Mission régionale d'autorité environnementale
BOURGOGNE-FRANCHE-COMTÉ

**Avis de la Mission Régionale d'Autorité environnementale
de Bourgogne-Franche-Comté
sur le projet de réouverture et d'exploitation
d'une carrière à ciel ouvert au lieu-dit «le Col de la Savine »
sur le territoire de la commune de Morbier (39)**

N° BFC-2021-3121

Figure illustrant la remise en état finale du site (cf. page 46 de l'étude d'impact)

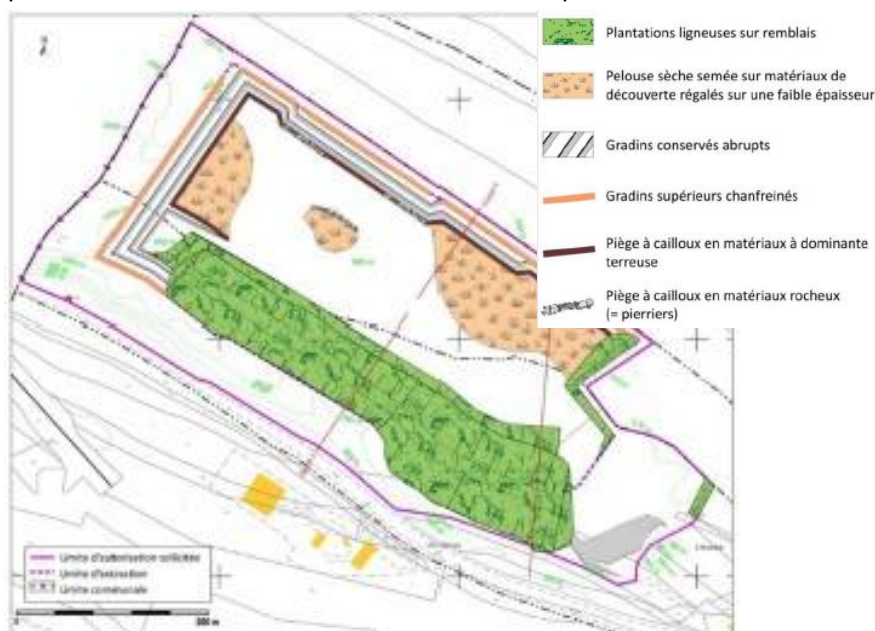
La remise en état consiste plus particulièrement à remblayer le front de taille sud-ouest en créant une pente progressive qui devrait permettre une continuité pour la faune entre ce milieu et les milieux boisés voisins. Une végétalisation par des essences locales est prévue (néanmoins dans 30 ans voire plus il faudra prévoir une évolution éventuelle de ces essences).

À l'est des merlons seront plantés d'arbustes afin de restaurer une continuité écologique entre le nord et le sud de la carrière.

La MRAe recommande de mettre en place une mesure de suivi des espèces exotiques envahissantes notamment sur les lieux où aucune plantation n'est réalisée. Elle recommande aussi de supprimer la clôture entourant la carrière pour rétablir la continuité écologique.

Extrait de la carte de la trame verte et bleue (cf. page 101 du dossier)

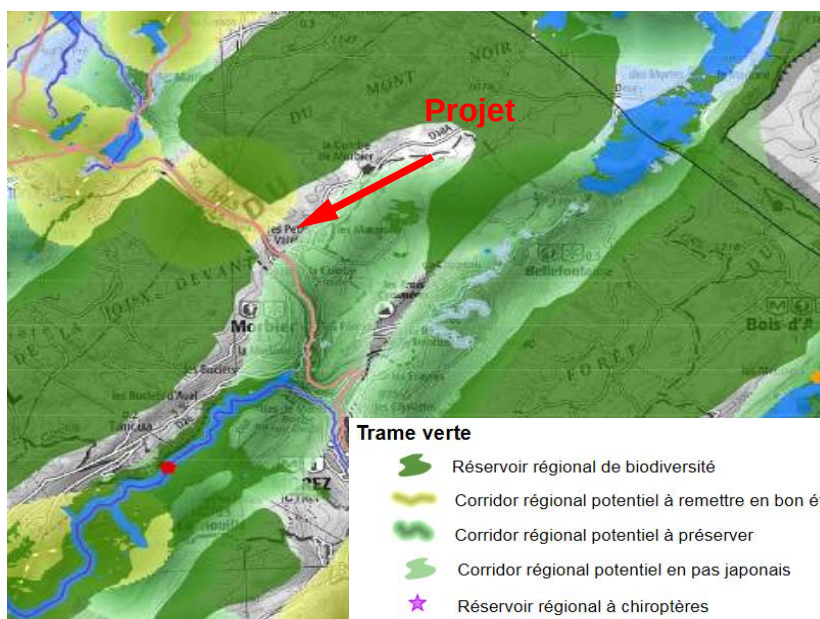
Le rapport d'étude d'impact présente une carte erronée des continuités écologiques indiquant que la RN5 constitue un « obstacle important » empêchant toute continuité, alors que la carte issue du tome 3, partie 2 du SRCE met bien en évidence un corridor écologique à remettre en état entre les deux réservoirs de biodiversité constitués par la « Joux Devant » et le « Mont Noir », massifs forestiers et réservoirs de biodiversité situés de part et d'autre de la carrière et de la RN5 (voir la comparaison des deux cartes ci-dessous).

Le dossier indique que le projet de carrière ne réduira les possibilités d'échanges que sur une distance de 350 m et que la fosse d'extraction sera reculée de 50 m par rapport à la route. Ainsi la carrière ne devrait pas bloquer la faune sur la route et l'exposer à un fort risque de collision. Cette analyse des impacts de la carrière, ne prend pas en compte le risque de collision accru de la faune induit par l'augmentation du trafic routier générée par le projet sur la RN5.

La MRAe recommande de prendre en compte la présence d'un corridor à remettre en bon état au niveau du projet et d'étudier tous les impacts de la carrière sur ce corridor, notamment l'augmentation significative du trafic poids-lourds sur la RN5 qui constitue un obstacle à la continuité écologique en raison du risque de collision pour la faune.

Destinations principales des matériaux produits et routes empruntées (cf. page 331 de l'étude d'impact)

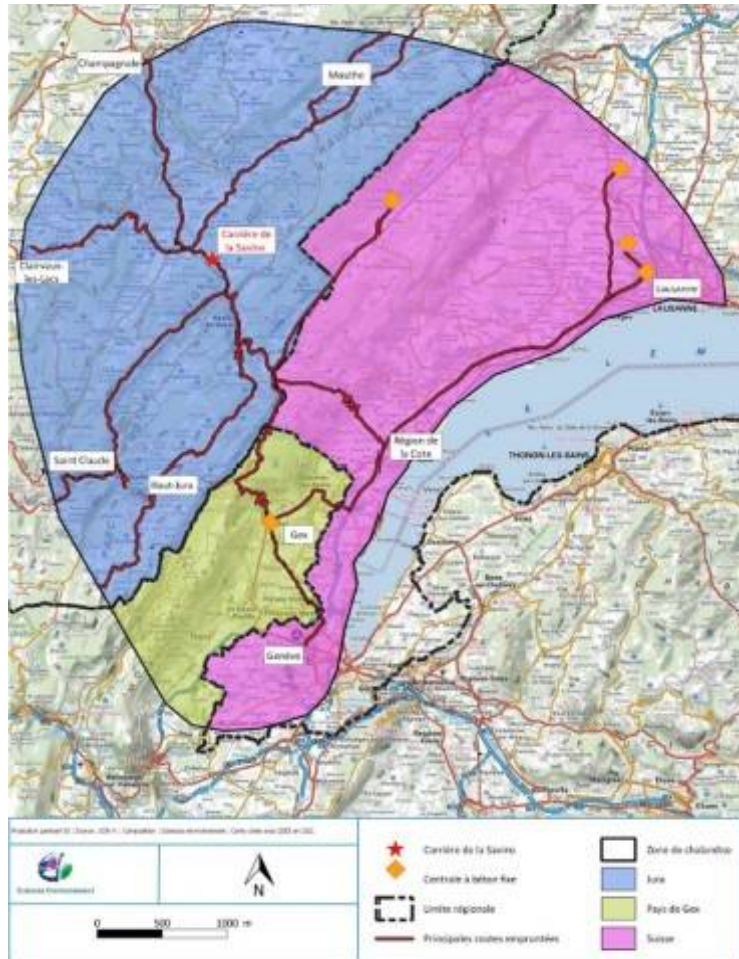
Le dossier ne précise pas par destination des matériaux quel sera le volume extrait ce qui ne permet pas de conclure sur la réponse à un besoin.

L'écart entre la production et le calcul du besoin en matériaux mériterait d'être justifié. De plus, les sources de données de ces chiffres n'apparaissent pas dans le dossier et le périmètre de calcul n'est pas toujours clair. Or les quatre carrières situées dans le périmètre du SCoT (en prenant en compte celle de Moirans-en-Montagne), ont une production totale actuelle de 680 000 tonnes par an (voir carte ci-dessous de l'étude d'impact). Avec un besoin de 11 tonnes par habitants et par an estimé dans le SCoT, le besoin serait donc d'environ 558 000 tonnes par an. **La MRAe recommande de clarifier le calcul du besoin, d'explicitier les sources de données et les périmètres sur lesquelles elles s'appliquent. Elle recommande de mieux justifier la réponse à un besoin local en matériaux dans le secteur du Haut-Jura.**

La MRAe recommande de préciser les quantités de matériaux à destination des différents bassins d'approvisionnement et de justifier de la nécessité de répondre à un besoin effectif.
